サービス 通信

NO. FAS-064

発行 47年8月28日

1. 標 題 FA-200用ADF無線機KR-85のセンスアンテナKA-17改修について
 2. 適用機体 FA-200シリーズの機体で、製造番号#1号機~200号機までの機体で、ADF無線機KR-85を装着している機体
 3. 適用度 要望事項
 4. 目 的 ADF無線機KR-85のセンスアンテナKA-17を改修する。
〔ADF無線機(KR-85)指示器のヨーイングが多すぎるといふ事例があり、センスアンテナ取付部に30PFのCapacitorを追加改修した結果、改善されたため。〕

改修要領図

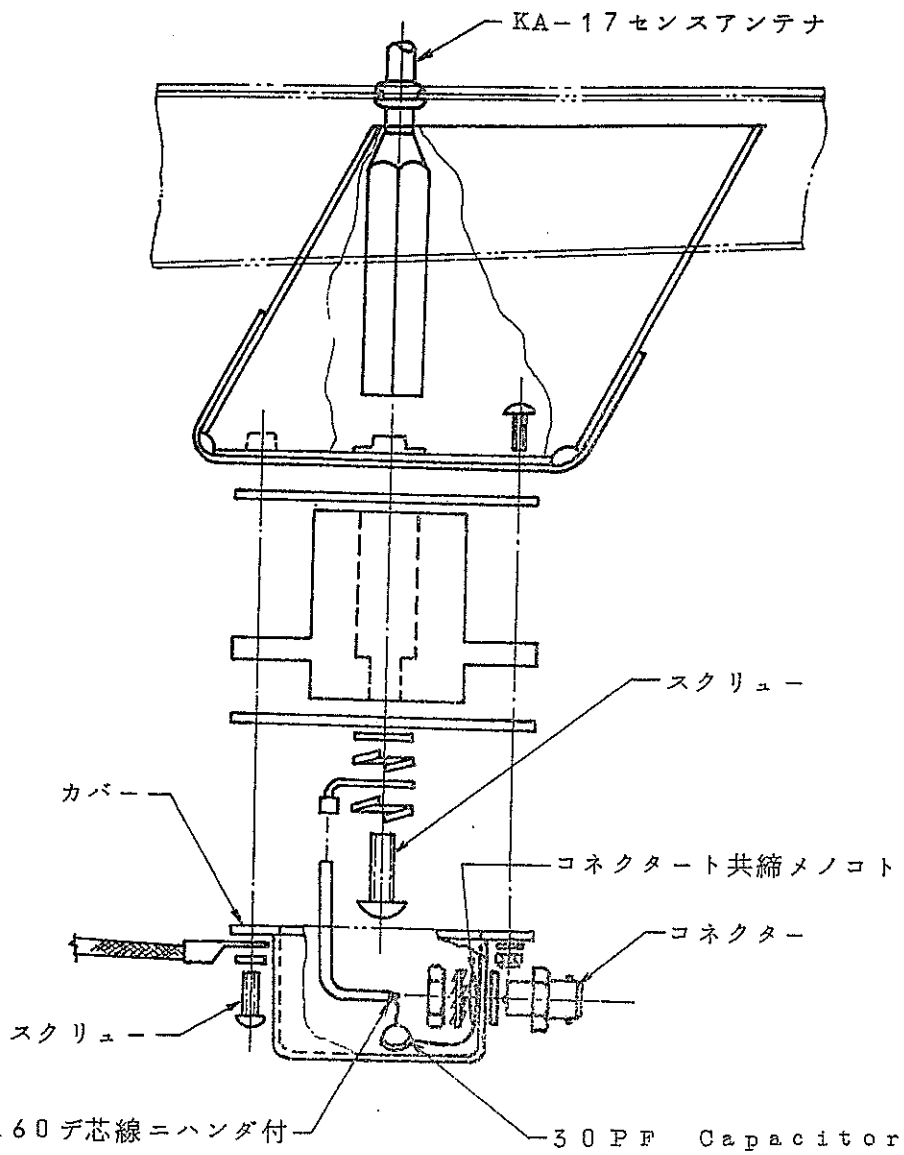
5. 指 示 ADF無線機(KR-85)指示器のヨーイングが多すぎた場合、センスアンテナ(KA-17)取付部に30PFのCapacitorを追加する。
 6. 実施時期 任 意
 7. 承 認 航空局承認対象外
 8. 所要部品 この作業には下記の部品が必要である。
(Capacitor は富士重工業(株)より支給される。)

- (1) サービス・マニュアル第14章に示す各無線機の取外し手順により各無線機の本体およびケースを取外す。
- (2) アンテナとアンテナ・ケーブルを結ぶコネクタをはずす。
- (3) アンテナカバーをブラケットに取付けているスクリー-4コを取外す。
- (4) アンテナ芯線をアンテナに取付けているスクリーを取外す。
- (5) 改修要領図に従い、30PFのCapacitorを追加、改修する。
- (6) 改修後の取付けは上記(1)~(4)の手順を逆の順序で行なう。
